PRODUCT SPOTLIGHT
This bulletin contains valuable product related information.
NOVEDADES DEL PRODUCTO
Este boletín contiene información valiosa relacionada a este producto.
ACCENT PRODUCT
Ce bulletin contient de l'information utile sur les produits.

Volante de Conversión para Ford con Buje Piloto Kevlar®

Este volante (número de parte 167323) incluye un accesorio único que está diseñado para dar larga vida y durabilidad.

Bujes Kevlar®

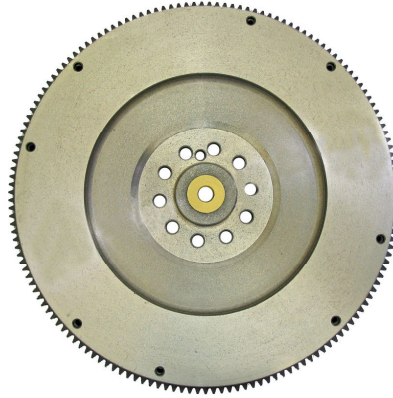
Un buje Kevlar® ha sido instalado en este volante, reemplazando el balero estilo-aguja comúnmente usado en esta aplicación. Esto se debe a que el balero de aguja es propenso a falla prematura, resultando en daño a la flecha de entrada de la transmisión y posterior falla en el embrague. El buje Kevlar® provee dos importantes ventajas:

1. No fallará en aplicaciones de servicio severas.
2. Tolerará una flecha de entrada de la transmisión con marcas, siempre y cuando la superficie de la transmisión donde entra la flecha haya sido "limpiada" removiendo irregularidades y estorbos asociados a falla previa del balero tipo aguja.

Para quienes insisten en usar solo partes de reemplazo tipo original (OEM), un balero aguja OEM ha sido incluido en el kit de embrague correspondiente. Para instalar el balero aguja, remueva el buje Kevlar® usando el extractor apropiado según la medida, o un dado largo de 7/8" con un martillo redondo. Extraiga el buje Kevlar® del volante por el lado que ensambla al motor. Instale el balero aguja en orden inverso.
